令和5年度 第1回
湯沢市矢地ノ沢地域地熱資源活用協議会

令和5年度事業計画について

(還元井掘削計画の変更および今後の進め方について)

令和5年度 第1回 湯沢市矢地ノ沢地域地熱資源活用協議会 議事録

還元ターゲットゾーン

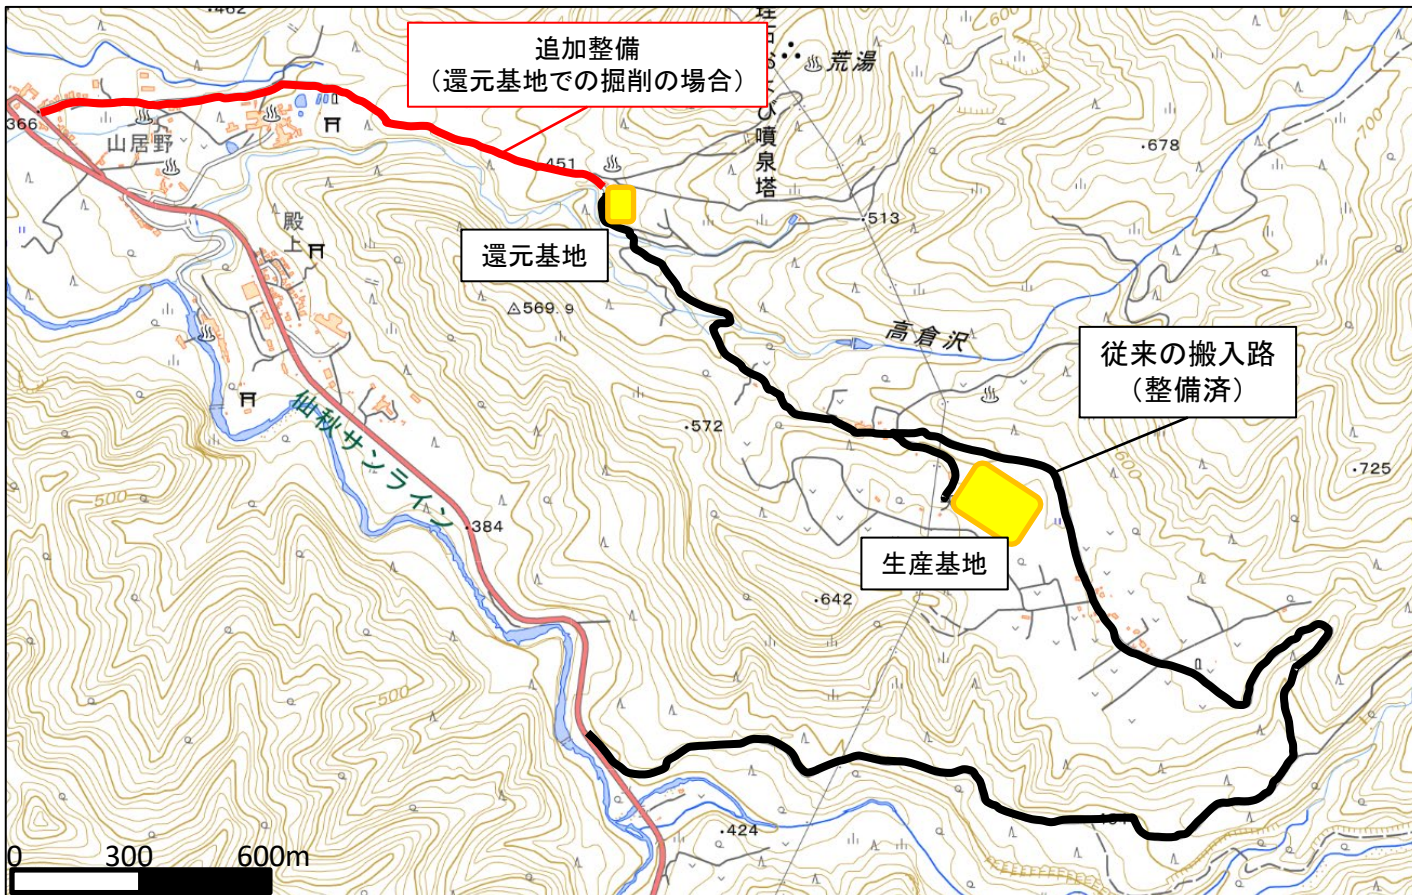
P13の図で確認をさせてください。以前お聞きした中では生産基地あたりを通る北西-南東方向の断層があって、生産ゾーンはそれよりも北側、還元ゾーンは南側と聞いた記憶があるがどうでしょう。これだと同じゾーンから出ている、対象にしているように見える。

そうしますと、この図で申し上げますと、生産ゾーンのところに還元する場合には、現在の主体がIOE-3ですが、それよりも深部のほうをターゲットにして還元するということになりますか。

生産ゾーンであろうが、還元ゾーンであろうが、還元する深度というのは現在の生産井の深度よりも深い場所を想定しているという風に考えてよろしいでしょうか。

過去のご説明では、北西-南東方向の断層があって、それを挟んで北側に生産井、南側に還元井を掘削すると考えていましたが、これまでの掘削の結果から、断層の南側には還元に資する割れ目が発達していない可能性が高いと考えており、今後の計画としては亀裂が発達しているであろう、P13記載の還元ゾーンかつ、生産ゾーンから離れているところをターゲットとして検討したいと考えております。

生産ゾーンに向かって掘るといのは避けたいと考えており、掘るとしたら還元ゾーンのより生産ゾーンから遠くの位置に掘りたいと考えて

います。還元熱水の生産井への還流リスクを鑑みると、おっしゃる通り生産井の流入点より深い位置に返していくということを考えて、ターゲットを検討したいと考えております。

現段階では、そのように検討しております。

IOE-3噴出量に基づく発電容量の見直しについて

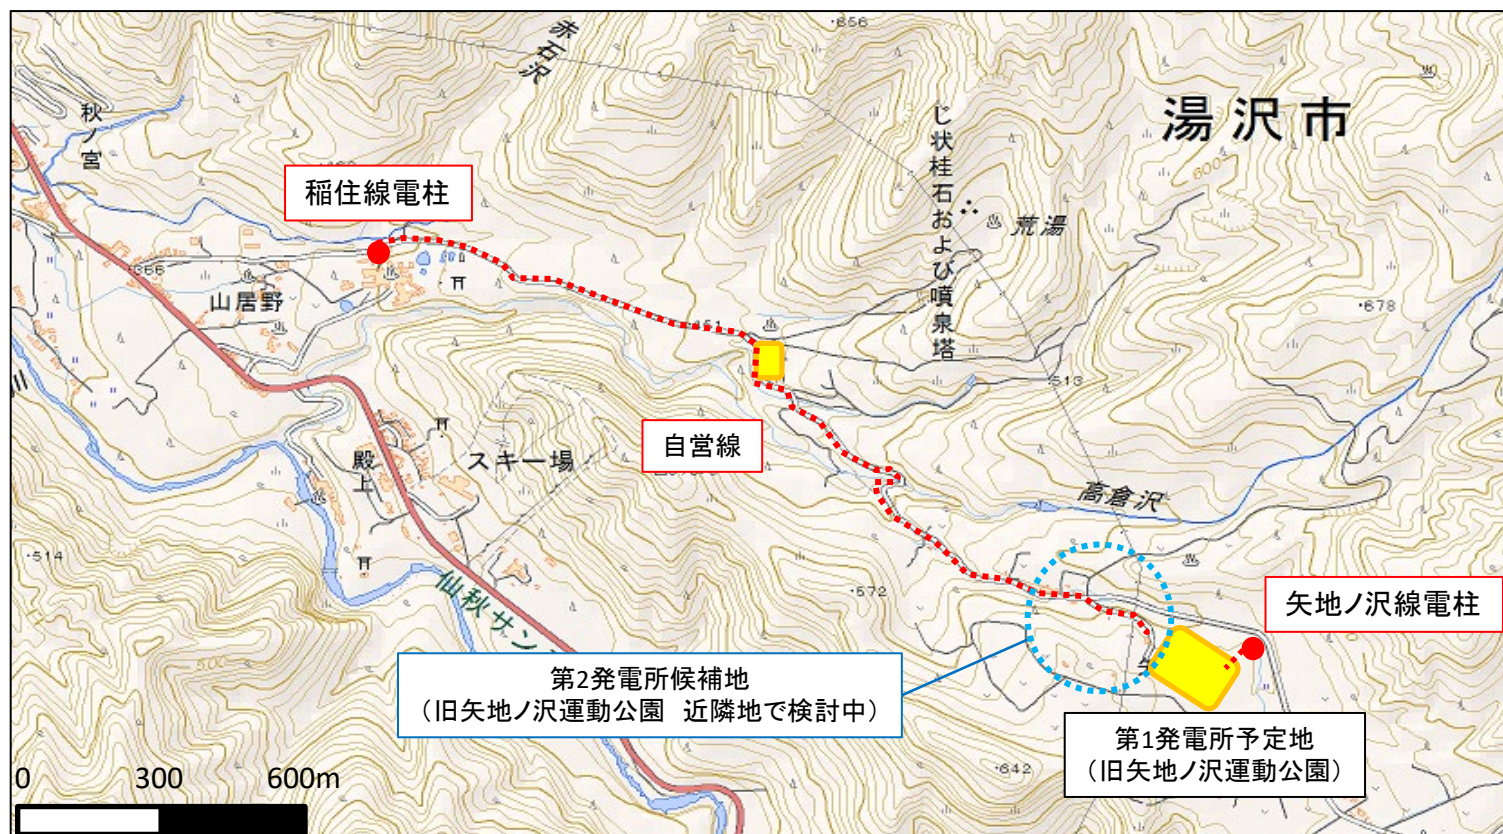
あと一番気がかりなところは、次のページくらいの、要するに井戸の特性として、噴出量の調整が難しい。この書き方を見ていますと、私自身こういう地熱井の蒸気量というのは、口元のバルブ等によってある程度調整するものだというふうに理解していたのですが、ここの書き方を見ると、全閉も難しいということになりますか。あるいは、全開利用しかないということになりますか。ちょっとこの辺りをもう一度補足説

わかりました。ただ地熱貯留層を永続的に利用しようと思えば、いきなり圧力を低下させるようなやり方ではなくて、言ってみれば地下の地熱貯留層の圧力をなるべく温存したような状態で、最大の効果が発揮するような形で蒸気をとるのがいいだろうなど。
流量と圧力の関係もむしろ、表の右側寄りで運転をしてみたほうが、地熱貯留層の急激な圧力低下、要するに噴気量がいきなり低下するといったことが起こらずに永続的な利用が可能になるのではないかなと思いました。調整が難しいというよりも、調整をしていただいて永続的な利用を図るとしてほしいなと思います。

IOE-3を使って2つの発電機を使ってということで、持続可能性を評価されていますか。というのは、2つ作ってまったく1つ無駄になったらもったいないと思って。急に減衰して。

意地悪な質問になるが、どうやっても6MWの蒸気が出てしまうのですよね。そうすると、2MW分の蒸気は大気放散するということですか。

○事務局 3点目ですが、先ほど益子委員からの質問にもあり、同じような質問になるかと思うのですが、IOE-3の噴出量がコントロールできないというご説明でしたが、今般の北海道の事例もある通り、自然の力というところを、どれだけコントロールしながら地熱開発を進められるのかというところが、まさに安心安全な事業の推進につながると思うのですが、一方で、地元の自治体、湯沢市の担当としまして、「なかなか量をコントロールしづらいんだよね。」と言われてしまうと、心配な部分も多分にございまして、例えば他の技術、こういった技術があると、湧出量なりをコントロールできるという、技術的には現在の地熱開発の分野においては、ないということでしょうか。

ご質問ありがとうございます。全閉は可能です。
先ほどのご説明では、バルブを全開のところから徐々に閉めていって、閉まるギリギリまで測定したが噴出量が変わらなかったという説明をさせていただいております。これ以上バルブを閉めると井戸が止まってしまうということになります。
全閉ができないということではなく、バルブの調整により微細に噴出量を抑制するということが難しいという結果だったということになります。

我々地熱事業者としても、急に貯留層圧が下がって噴気下がるといったことは避けたいと考えておりますので、今後の調査を踏まえて最適な方法で事業を進めていければと考えております。

昨年度実施した2週間程度の仮噴気では、蒸気63t、熱水119tの合計182tの噴気量を確認しています。そのデータをもとに発電設備の設計業者に試算をしてもらったところ、6MW強の発電能力があると確認しています。その結果を踏まえて、発電能力を無駄にしたいくない気持ちもあるものの、今回は保守的に見て、合計4MW規模の発電所を作る計画としています。

大気への放出をするかどうかは、今後の調査や設備設計によって考えますが、全量を還元することも考えています。そうするとエネルギーが無駄になってしまいますので、できるだけ有効活用したいというのが当事業体の意向です。

○事業者 説明時の表現が不足していましたが「調整が難しい」表現したのは、噴出量を1t/h増やすとか、1t/h減らすという微細な調整ができないということで、井戸をストップすることはでき、オン・オフという状況になっている形です。調整につきましては、より高圧になれば量が減るのかといったことは、別途調査が必要になってくると考えております。

今後のスケジュール(予定)

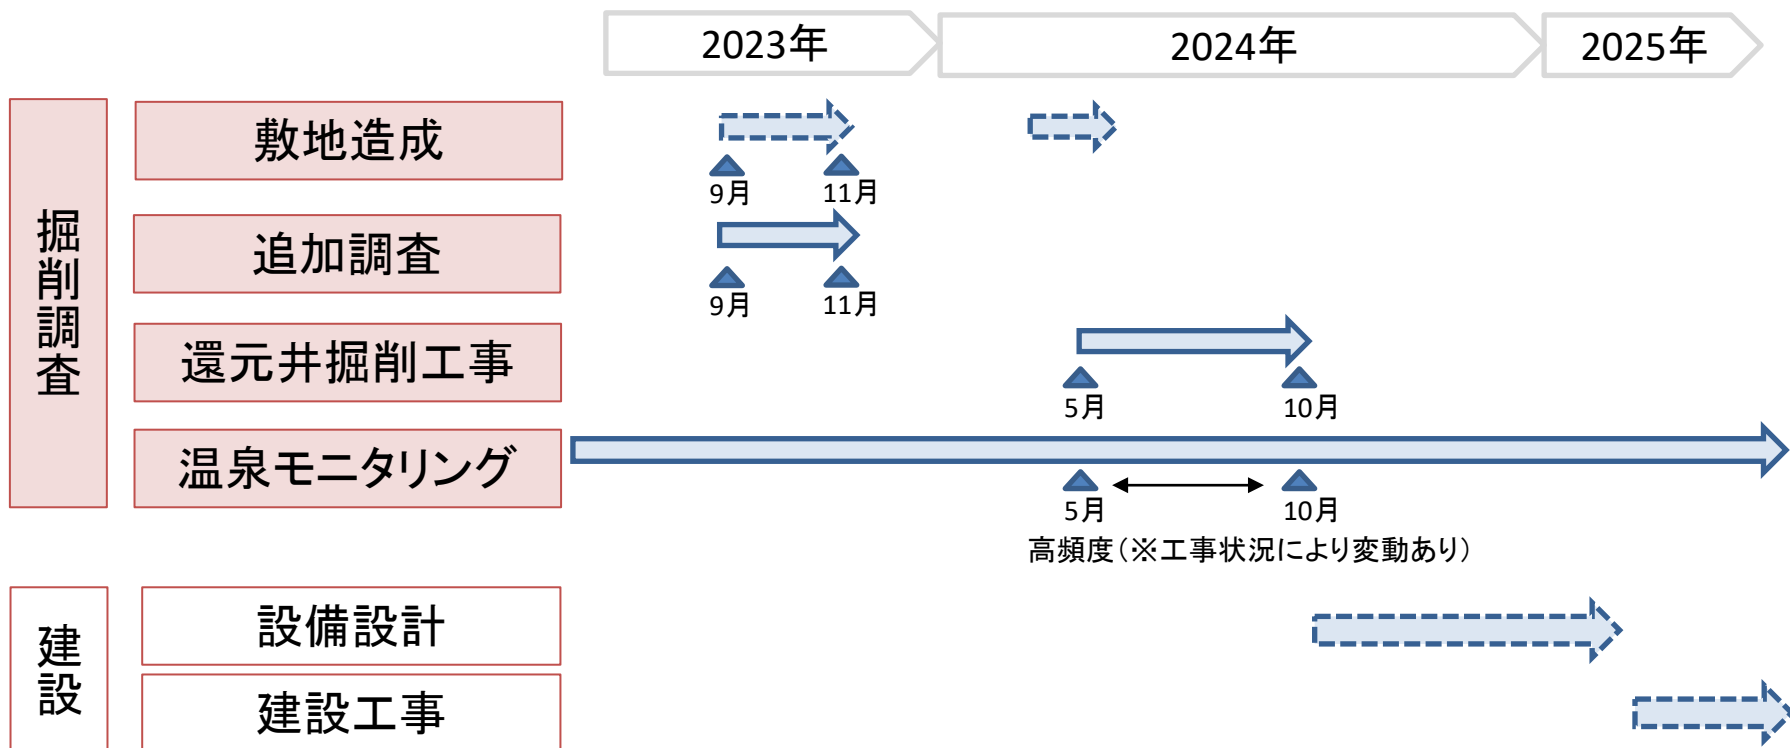
最後に、1点、資料最後のページのスケジュールになりますが、これも素人目線の質問で恐縮ですが、追加調査9月から11月の2か月3か月で、来年度の5月から掘削の内容を決めるということかと思うのですが、2000m級の井戸、しかも還元井を調べるにあたって、この期間で調査が足りるのかどうか。それとも、ある程度予測をされていて、もうここかここというのがある程度あっての、その最終確認レベルなのか、ちょっと追加調査についてもう少し教えていただけないでしょうか。

藤井会長よろしいでしょうか。このスケジュール感の中で、次回の委員会は、どの時期に予定されておりますでしょうか。

基本的には、過去の調査や、周辺のデータ等を用いて、ある程度のターゲットングを行い、先ほどの説明のとおり還元ゾーンで検討しているところですが、どこからどの方向に向かって掘っていくのかというところを決めるために、地表を確認することを考えていますので、最終確認のニュアンスが強いかと思います。

先ほどお話にありました追加調査というものを今年度雪が降る前までに行いたいと考えており、その結果を踏まえ、還元ターゲットを決める予定です。それが決まり次第、協議会の開催を打診していきたいと考えておりますので、時期としましては、年明けから年度末にかけてを予定しています。
